**CONSULTAS SOBRE LICITACIÓN N° 7/2022**  
**PISCINA DE CALENTAMIENTO CAMPUS DE MALDONADO**

OBRA: <b>PISCINA DE CALENTAMIENTO CAMPUS</b>		LAMINA Nº: -
LAMINA: <b>CERO ALTIMÉTRICO REFERENCIADO</b>		DE: -
TECNICOS: ARQ. MARIANA TINETTO    ARQ. NATALIA PASCOVICH ARQ. CARLOS BAGGI        ARQ. ANDREA CASURIAGA	DIRECTORES: DIRECTOR GENERAL: MARTIN HUALDE DIRECTOR GENERAL: ARQ. ROBERTO CHIACCHIO	ESCALA 1:50
DIBUJO:	TÉCNICO ASESOR:	FECHA OCT 2022

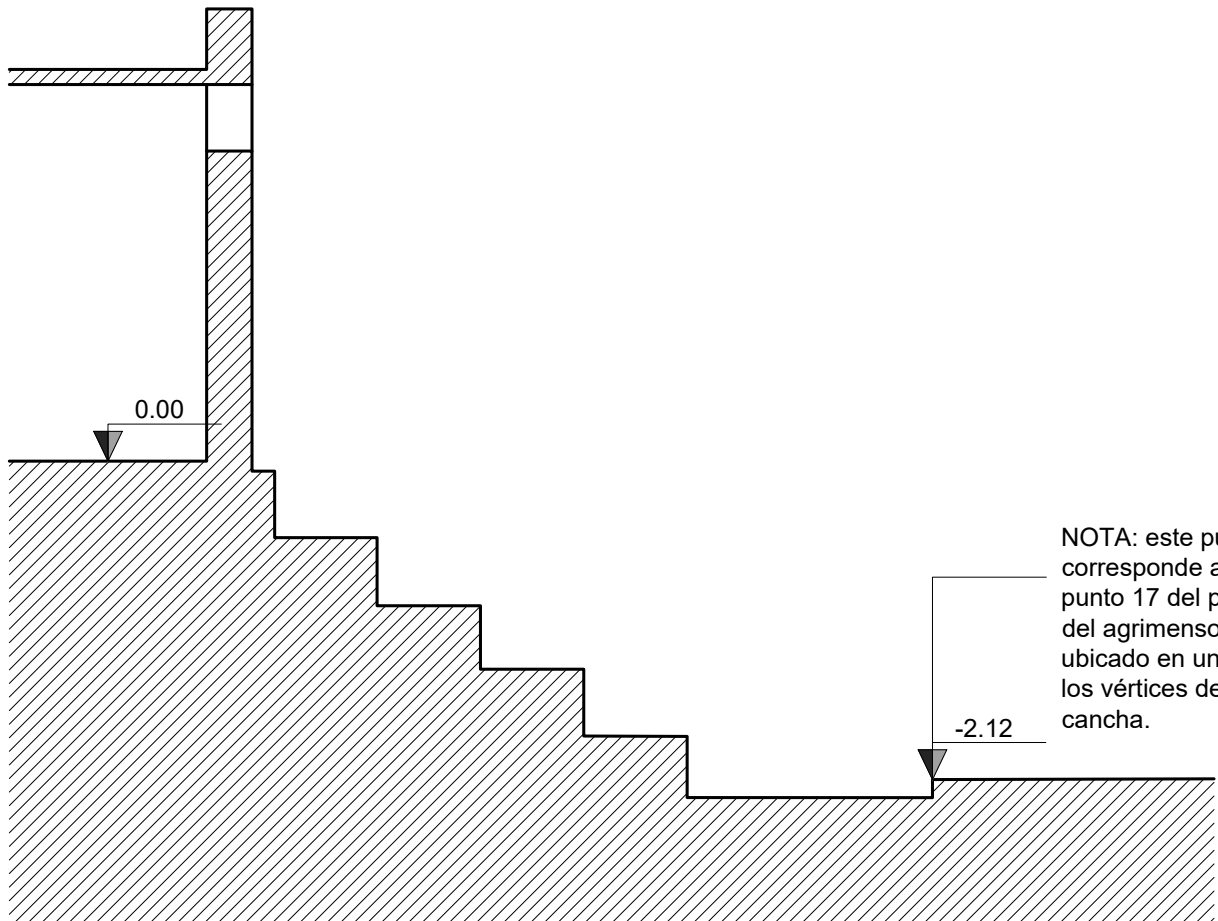
1 - ¿El nivel de piso terminado interior debe ser el mismo que el nivel de piso terminado de la piscina actual? Determinar cuál es la altura a salvar. Ya que determinaron como 0 de obra me dijeron que debía ser el nivel de la piscina actual. RESPUESTA: El cero de obra de altimetría debe coincidir con el nivel de piso terminado de la piscina existente, por lo tanto, no existe altura a salvar entre ellas. Con respecto a esta respuesta es imposible que no haya que salvar alturas ya que existe un desnivel entre la cancha a demoler y el edificio al cual me tengo que conectar. Y a su vez me hacen construir una rampa para salvar nivel en el acceso. La rampa salva un desnivel de 1.05 metros, ¿considero ese desnivel en todo el edificio?

Entendida la pregunta, se adjunta corte en el punto 17 del plano de puntos altimétricos del agrimensor, referenciando dicho punto al nivel de piso interior de la piscina existente y a construir. Se debe tener en cuenta dicho plano para el cálculo de niveles en el resto del sector. Con respecto a la rampa, salva el desnivel existente en el punto en que está ubicada, no corresponde con la situación del sector de la nueva construcción. Se recomienda la visita al lugar para un conocimiento integral de las condiciones de implantación.
